◆排水心200をリモデルへ変更する場合
【CS891B→CS891BM, CS891BH→CS891BHM へ変更】

2024.07.03

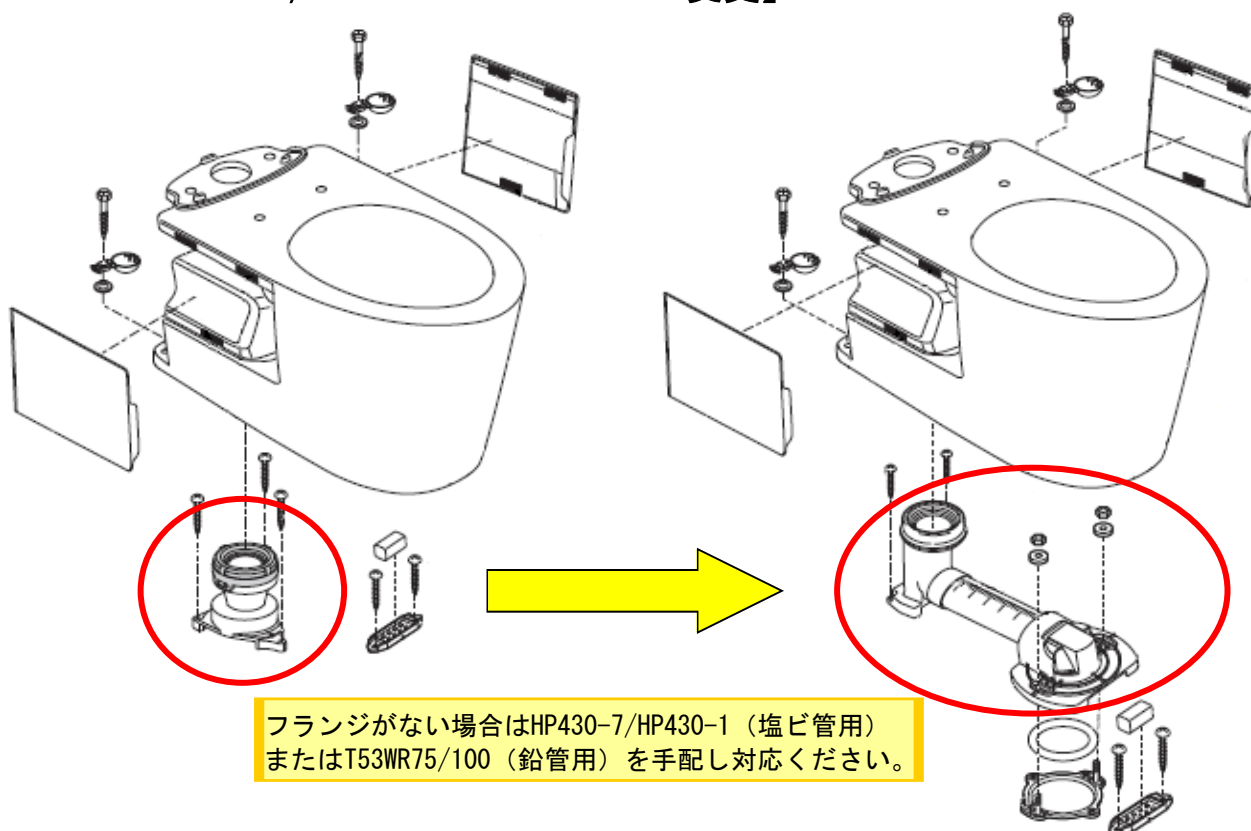
排水心200タイプ

リモデルタイプ

【変更必要部材】

名称	部品図	補修品番	個数	備考
ソケット 取替ユニット (リモデル)		HH02109	1	施工説明書同梱 注意書ラベル付 (製品品番ラベルの 下に貼り付けてく ださい) 詳細は同梱の施工 説明書を参照く ださい。 Pシールは用途に 合わせどちらか一 方を使用ください
